Samodzielny Publiczny
Zespół Opieki Zdrowotnej
ul. Kopernika 13
32-100 Proszowice

Uczestnicy
postępowania prowadzonego w trybie przetargu nieograniczonego
na
Modernizacja i przebudowa Oddziałów Budynku Głównego Samodzielnego Publicznego Zespołu
Opieki Zdrowotnej w Proszowicach.

Oznaczenie sprawy: 09/ZP/2020

W związku z wniesieniem pytań przez Wykonawcę, Zamawiający przedstawia treść pytań i udziela pisemnych wyjaśnień, zgodnie z art. 38 ust. 1 ustawy z dnia 29 stycznia 2004 roku Prawo zamówień publicznych (Dz. U. z 2019 r. poz. 1843 z późniejszymi zmianami).

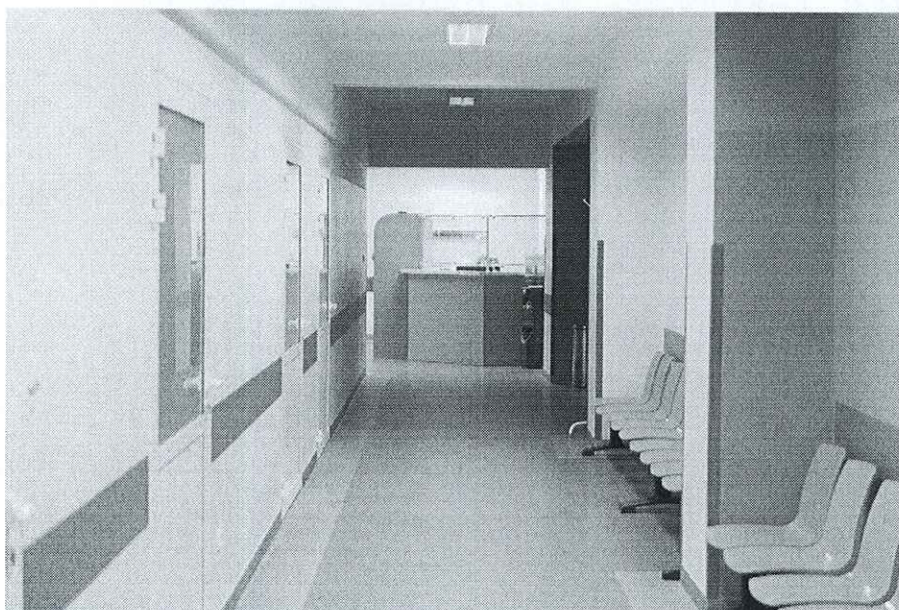
33. W PFU jest zapis :

W korytarzach oraz pozostałych pomieszczeniach ogólnodostępnych zabezpieczenie ścian i wszystkich narożników ścian przed uszkodzeniem wózkami lub łózkami szpitalnymi – należy zastosować płyty ochronne C/S Acrovyn (bądź równoważne) o gr. 2mm zabezpieczające najbardziej narażoną na uszkodzenia część ściany.

Prosimy zamawiającego o doprecyzowanie które pomieszczenia mają być zabezpieczone i do jakiej wysokości okładziną z płyt ochronnych.

34. Czy na salach łózkowych należy przewidzieć montaż płyt ochronnych , jeżeli tak to jaki fragment ściany i na jaką wysokość ?

Określenie korytarze i pozostałe pomieszczenia ogólnodostępne jest zdaniem Zamawiającego wystarczająco precyzyjne. Rozmieszczenie narożników ochronnych i pasów z płyty ochronnej należy wykonać analogicznie do układu przedstawionego na zdjęciu poniżej. Kolorystykę należy dobrać spójną z systemem identyfikacji wizualnej powstałym w ramach zamówienia

Tak, pasami jak na zdjęciu powyżej w miejscach za łózkami w celu ochrony ścian przed uszkodzeniem zagłowi łózek szpitalnych.
